MOORE SCHOOL OF ELECTRICAL ENGINEERING
UNIVERSITY OF PENNSYLVANIA

DIV. TOP CHASSIS

Drawn by	Checked by	Approved by	
J. Eckert 8-20-1945	Atre		PX-10-112

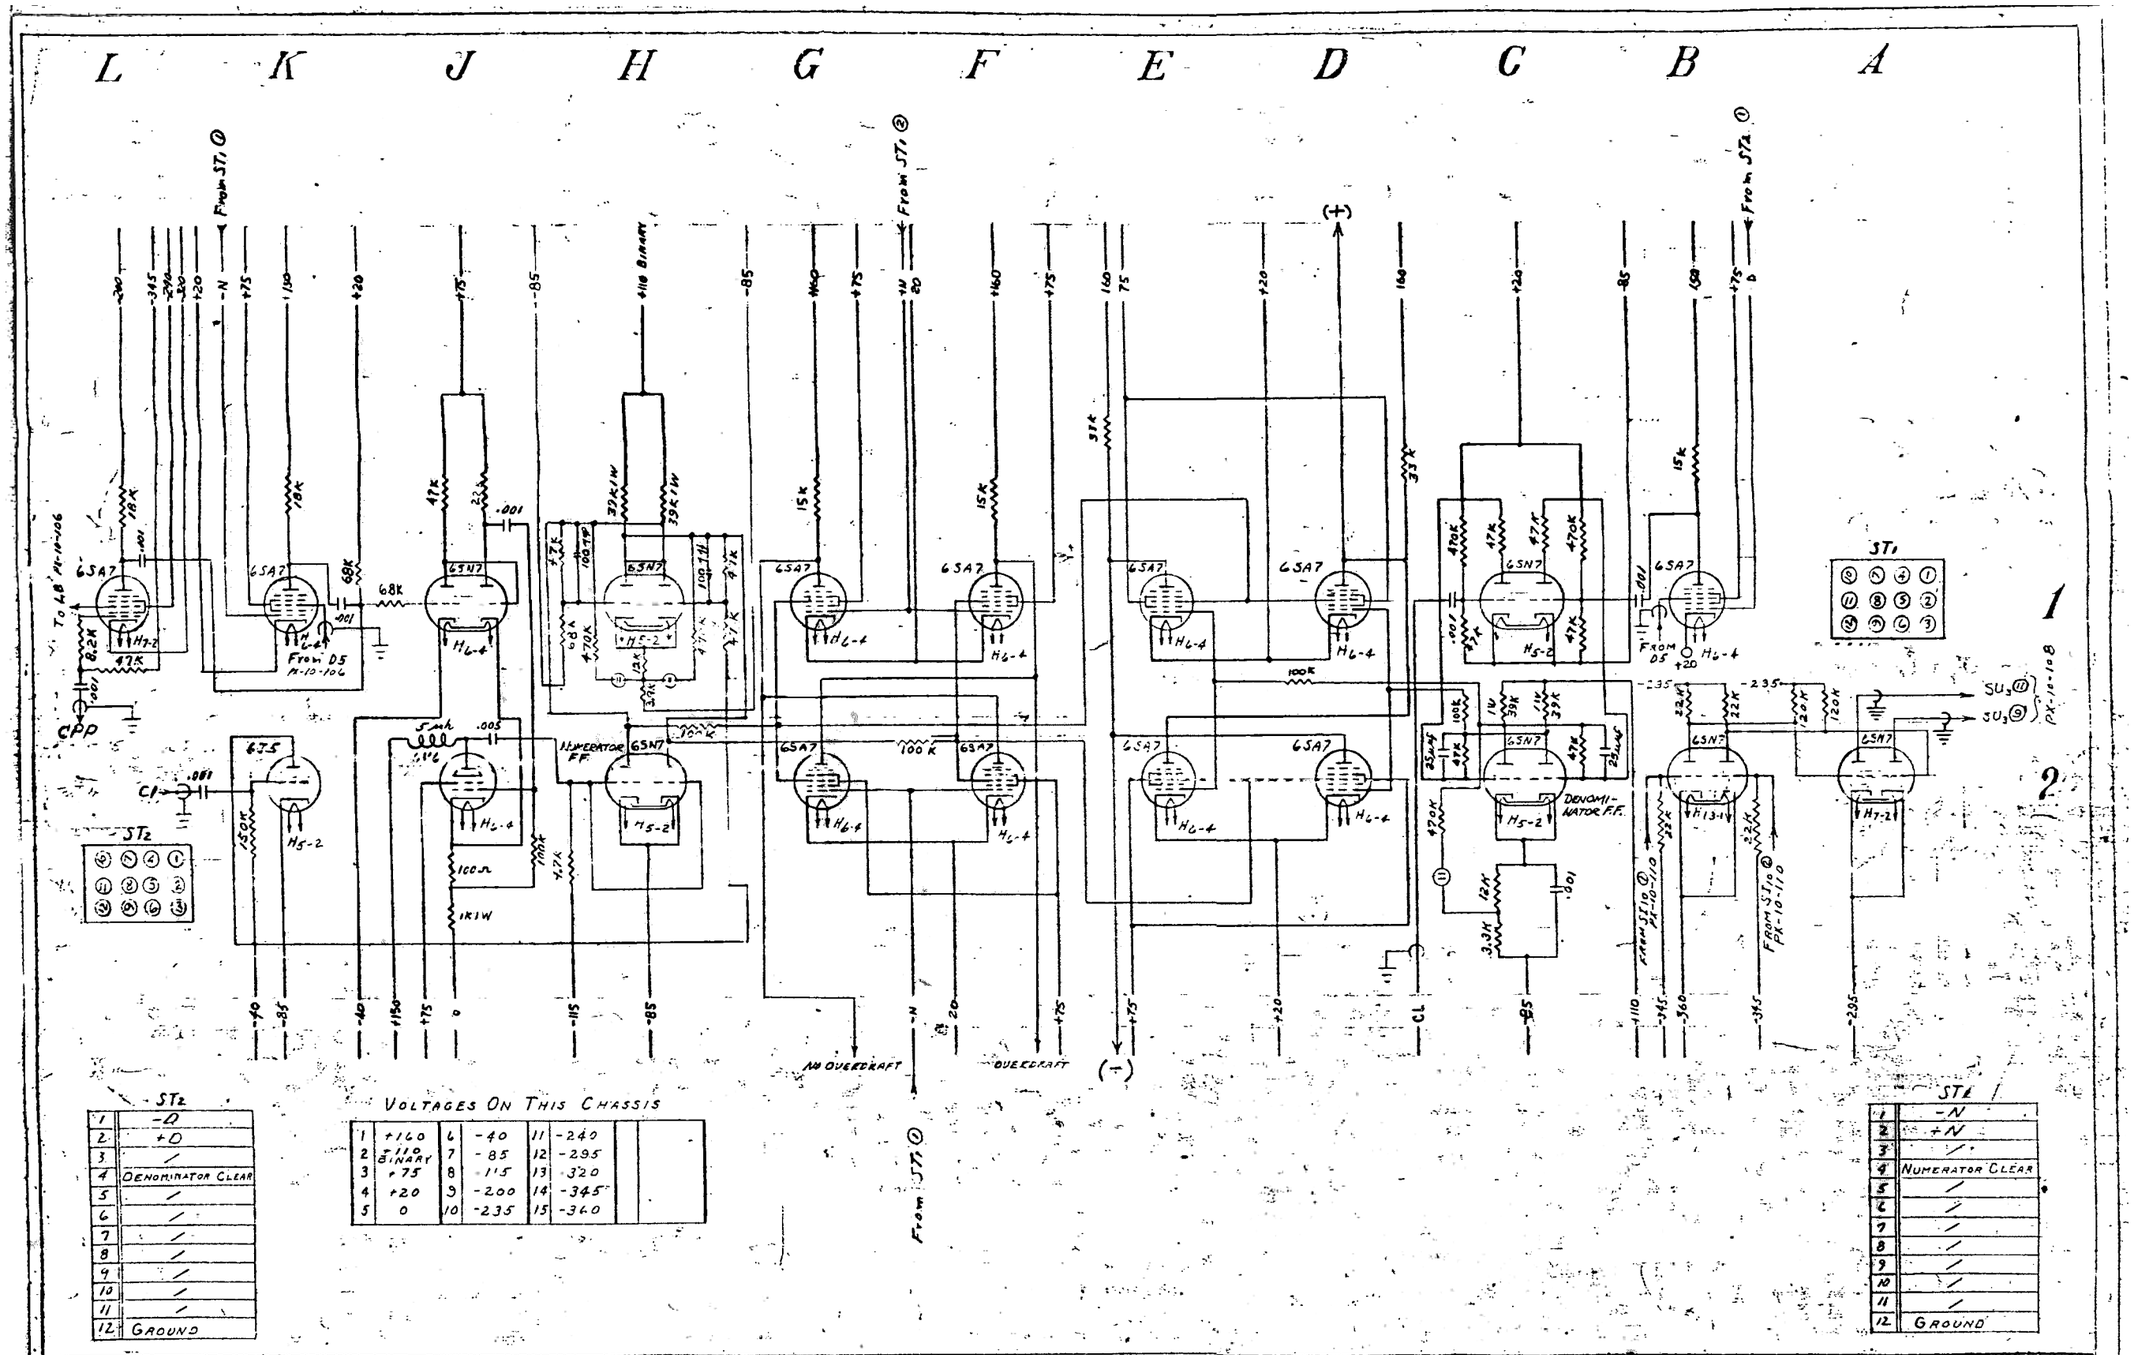
Grounds Added. C. Atre 7-6-45	1	
Heaters Added. C. Atre 7-12-45	2	
Binary Counter Circuit Redrawn. C. Atre	3	
H_{20} changed to H_{13} Chg. C. Atre 11-5-45	4	
8.2K Resistors Added To Wire From Grid Of L1, & Same Wire Now Leads To CPP Instead Of SP8, PX-10-105. Wires From Plates Of A2 Shielded. C. Atre 8-14-45	5	
Neon Lamp Denominator Flip-Flop (C-2) Was Connected To Other Plate Of Tube. C. Atre 12-5-46	6
